工程指示 / 要求簡箋(E.I.)

工程指示編號 : EI / 5945 / 23

工程名稱 : 將軍澳 w 日出康城 LP 11

工程項目 : 幕牆 拆圖修改 廠安防火棉和棉叉 (共 3800 件)

EG-DWG3

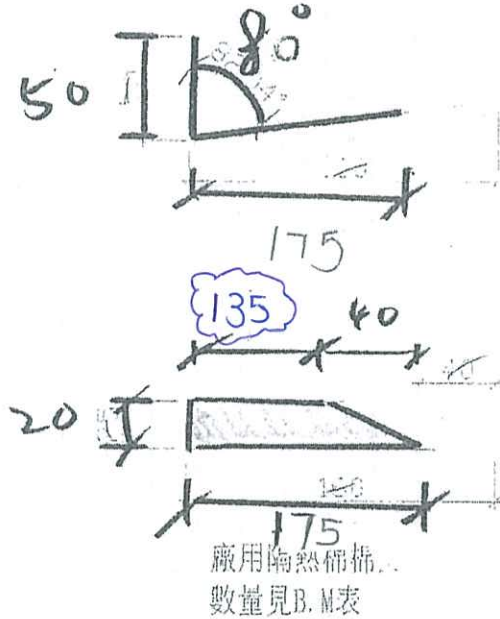
A 版: 補回數量, 共 3800 件。及更改標示尺寸

凡有飾線的單元件, 防火棉需由廠安裝時。  
需要加棉叉才能固定, 避免運輸時脫落。

請修改拆圖有飾線的單元件, 需用棉叉固定防火棉。

200 + 3600  
= 3800 件
